**CCR-VIA -- COMITATO DI COORDINAMENTO REGIONALE PER LA
VALUTAZIONE D'IMPATTO AMBIENTALE**

Giudizio n° 4051 **Del** **26/10/2023**
Prot. n° 23/290942 **Del** **05/07/2023**

Oggetto: Ampliamento di un impianto di messa in riserva e recupero di rifiuti speciali non pericolosi

Comune di Intervento: Castilenti (TE)

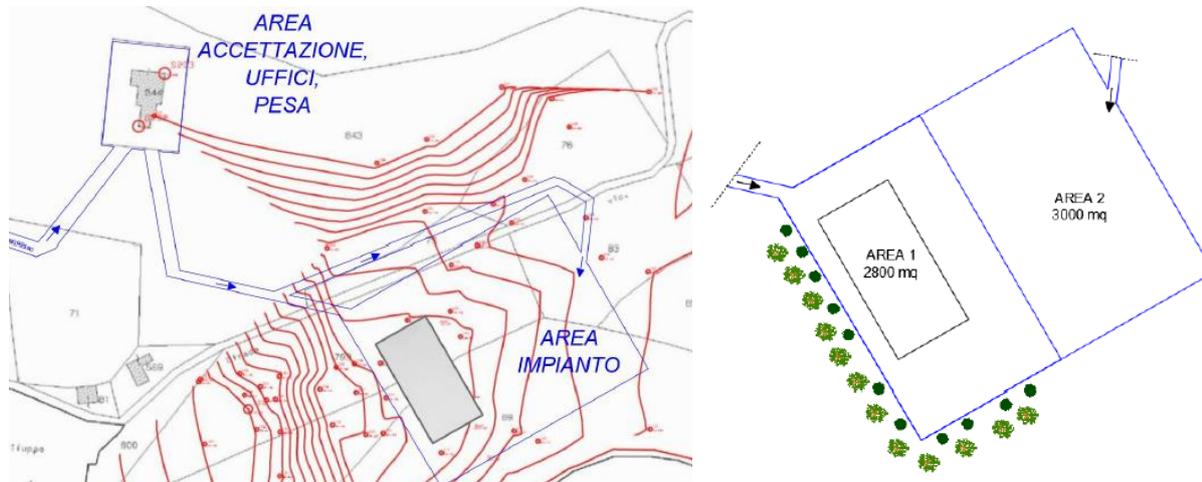
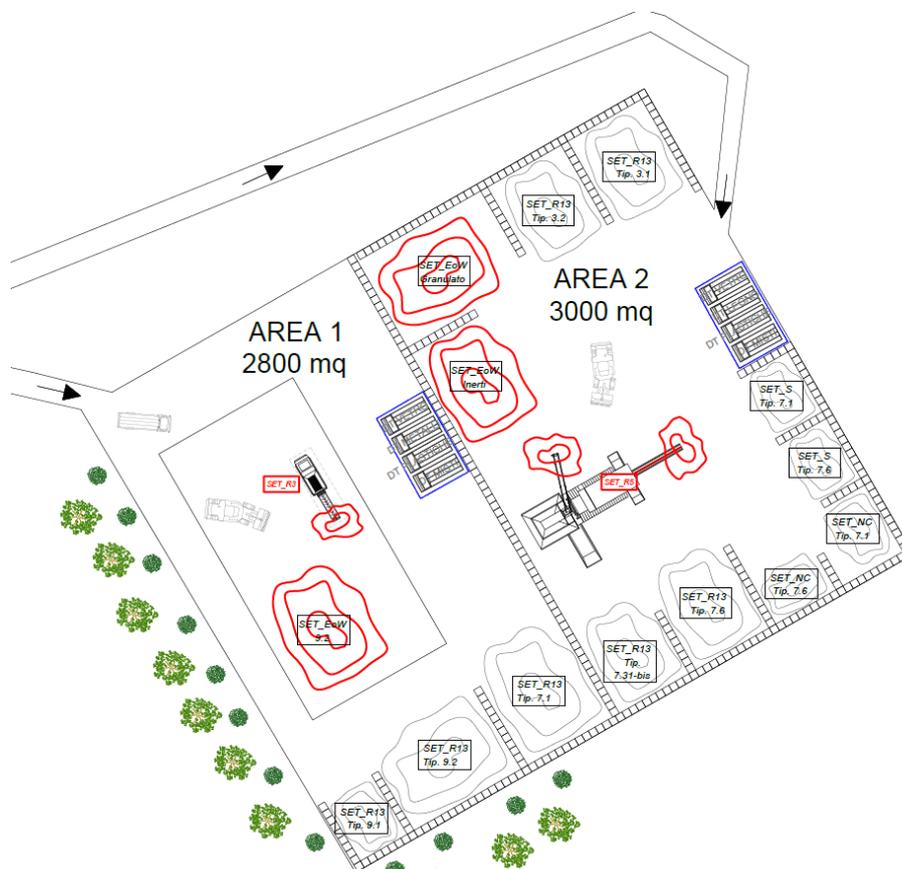
- a pag. 65 dello SPA viene dichiarato che l'impianto ricade nell'area individuata catastalmente al Foglio n. 20 particelle n. 75, 76, 83, 87, 89, 799, 904 del Comune di Castilenti;
- dalla planimetria riportata in Figura 38 dello SPA (inquadramento del progetto su base catastale) e nella planimetria integrativa (tavola di inquadramento) il progetto ricade anche sulle particelle n. 85 e 877;
- non vengono citate le particelle interessate dall'"*AREA DI ACCETTAZIONE, UFFICI E PESA*", né dalla viabilità tra questa area e la cd. "*AREA IMPIANTO*";
- non si evince inoltre all'interno del perimetro di impianto la presenza della particella n. 75;

1. Individuare univocamente le particelle catastali interessate dal progetto;
2. Dare evidenza della conformità al D.M. 69/2018;
3. Fornire evidenza che le caratteristiche dimensionali dei cumuli siano coerenti con la potenzialità istantanea di stoccaggio richiesta e con la superficie a disposizione dei vari settori, e rendere coerenti con quanto indicato in premessa in relazione all'area di stoccaggio denominata "SET_R13 Tip. 7.31-bis";
4. Aggiornare la valutazione previsionale di impatto acustico tenendo conto di quanto indicato in premessa:
